# C\_LIQ5 表面電位計の応答速度

2013APR02

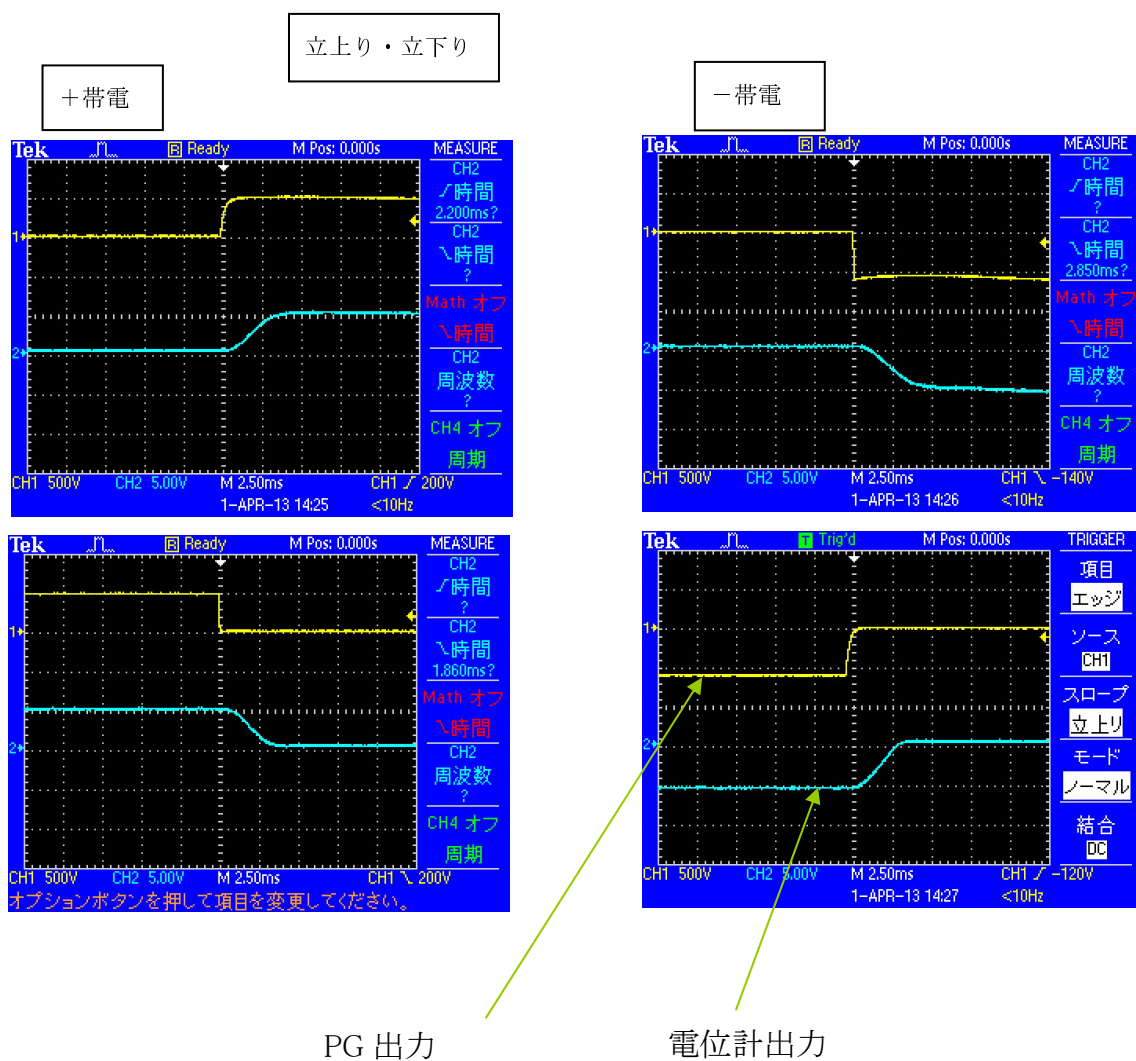
C\_LIQ5 システムに使用されています表面電位計の応答速度の改善を計ることが出来ました。従来 15mSEC の応答速度を 5mSEC 以内に改善が出来ましたのでご案内を致します。

- ◇ 応答速度 5mSEC 以内
- ◇ プロパゲーション デイレー 500  $\mu$  SEC 以下
